# 2007–2010 Suzuki SX4 2.0 L4 Gas Engine Piston Replacement Compressor : 6512734

TECH TIP

#224

6512734  
Remplacement des pistons

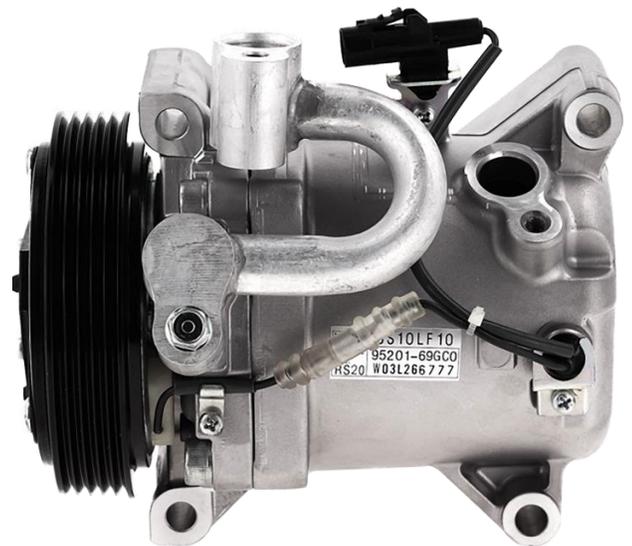
La conception originale des palettes rotatives est sujette à des dysfonctionnements si elle n'est pas utilisée. Avec le temps, les palettes se coincent dans les guides, ce qui empêche le compresseur de créer de la pression. Ce problème entraîne une panne complète du compresseur. Un autre problème courant avec les compresseurs à palettes est l'absence d'amorçage avant l'installation. En ne faisant pas tourner l'embrayage pour s'assurer que l'huile recouvre complètement les palettes, le compresseur peut tomber en panne dès la première utilisation de votre climatisation.

gpd a modifié la conception originale des palettes pour en faire un compresseur à piston (6512734) pour cette application. Les compresseurs à piston de remplacement de gpd sont conçus pour éviter d'avoir à "amorcer" le compresseur. La nouvelle conception permet également de résoudre les problèmes liés au manque d'utilisation. La conception de remplacement du piston de gpd permet de maintenir le compresseur lubrifié tout au long de l'année pour de meilleures performances et une plus grande longévité. Son apparence est différente, mais il s'agit d'un remplacement direct par boulonnage.

Lors de l'installation du nouveau compresseur, ne serrez que partiellement les boulons de montage. Fixez ensuite les conduites d'aspiration et de refoulement avant de serrer tous les boulons. Cela permettra d'assurer une installation en douceur.
